改善箇所説明図(不具合事象②)

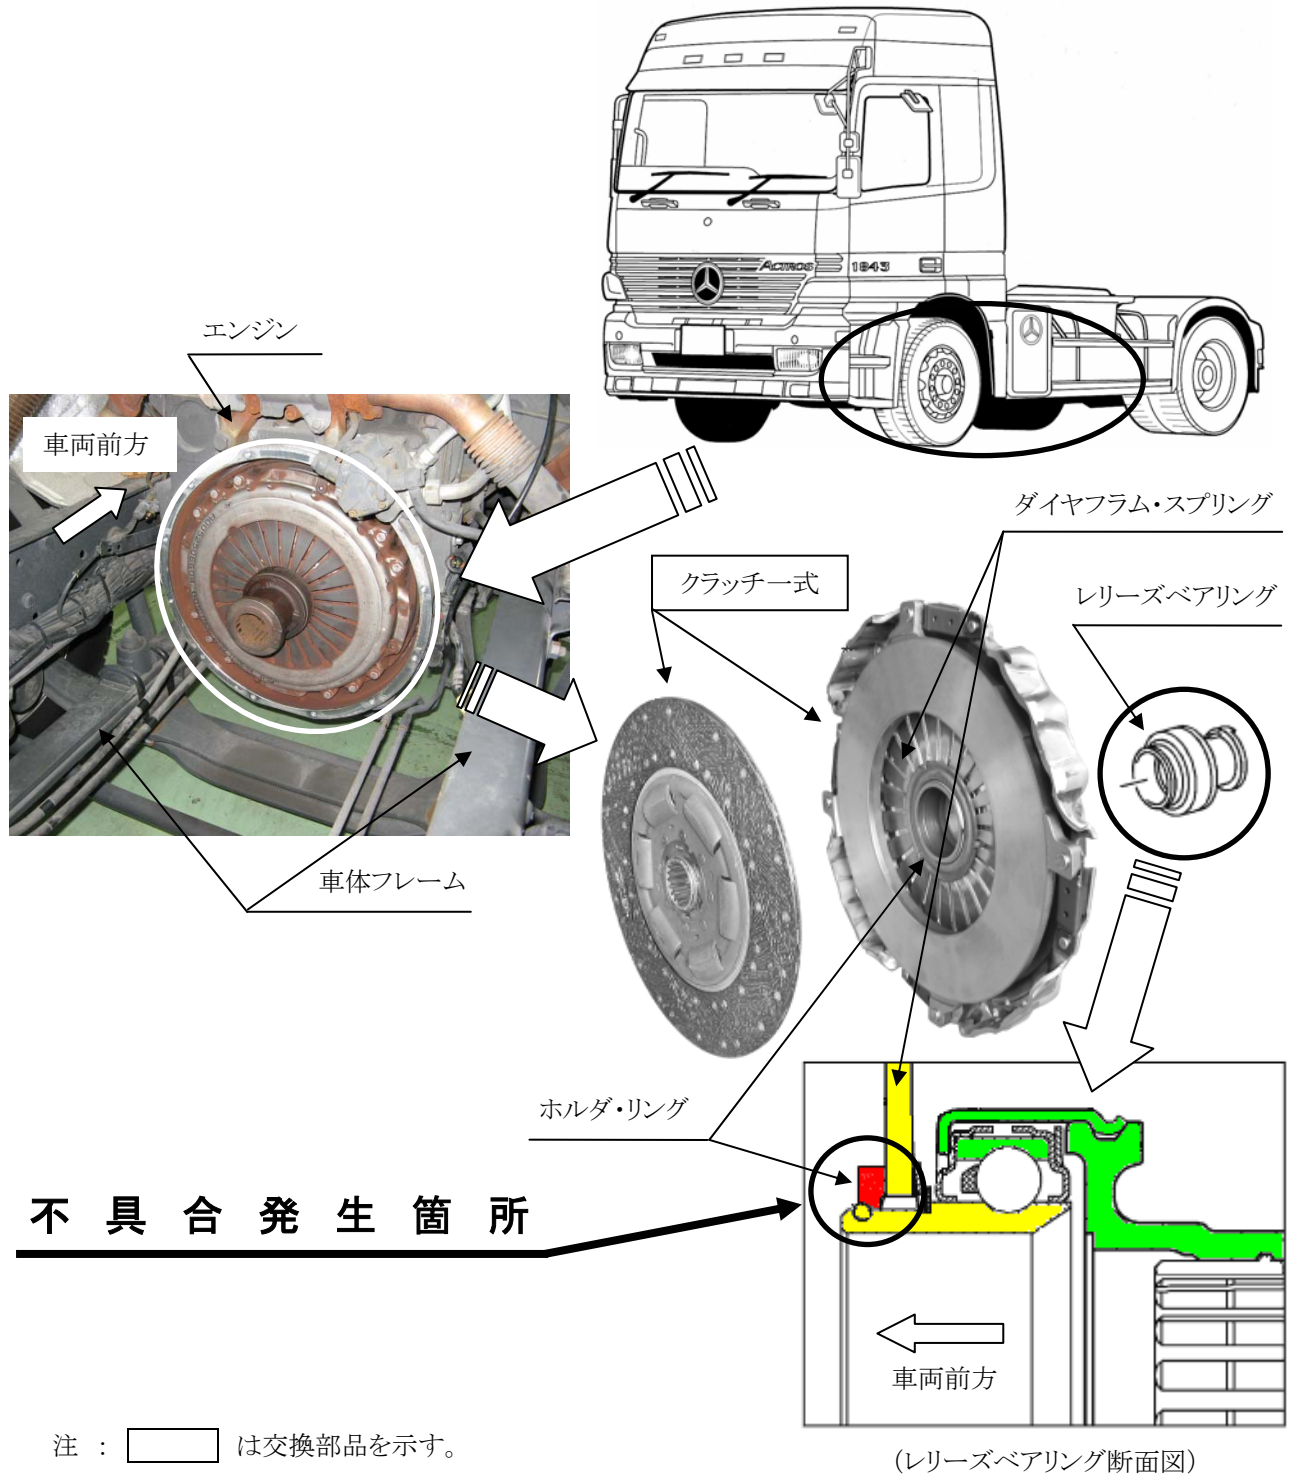
不 具 合 発 生 箇 所

機械式自動変速トランスミッションのクラッチを作動させるクラッチ・リリースベアリングとダイヤフラム・スプリングを接続するホルダ・リングの構造が不適切なものがあるため、早期に摩耗することがある。そのため、そのまま使用を続けると、クラッチ操作によりホルダ・リングがリリースベアリングから脱落し、変速操作ができなくなり、走行不能となるおそれがある。

全車両、クラッチを点検し、対象となるものについてクラッチ一式を対策品と交換する。

識別 : クラッチ・アクチュエータ下側取り付けボルトに黄色ペイントを塗布する。
